**Avis délibéré de la mission régionale d'autorité environnementale  
sur le projet de parc éolien des Brandes porté par la société Bora-  
lex sur les communes de Chazemais et Saint-Désiré (03)**

**Avis n° 2022-ARA-AP-1456**

**Avis délibéré le 24 janvier 2023**

Illustration 3: Tracé du raccordement au poste source (9,5 km). Source : étude d'impact.

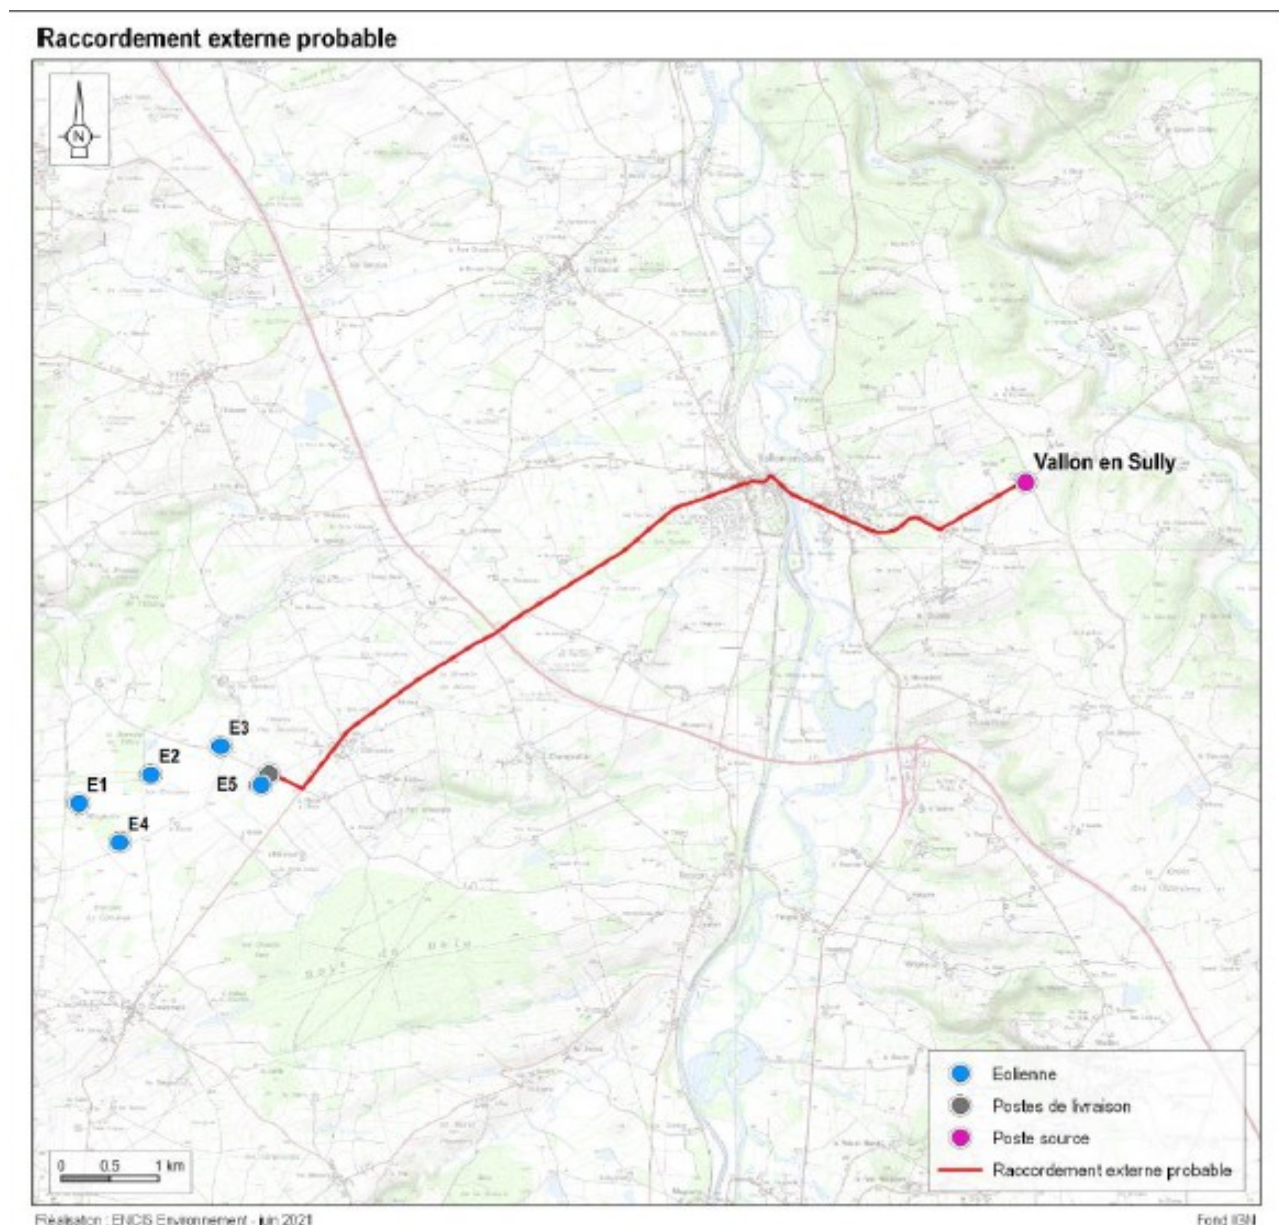
L'Autorité environnementale recommande de compléter le dossier par la description du raccordement au réseau public d'électricité, la description des travaux prévus pour le poste de Vallon et l'évaluation de ses impacts et les mesures prises pour les éviter, les réduire ou les compenser.
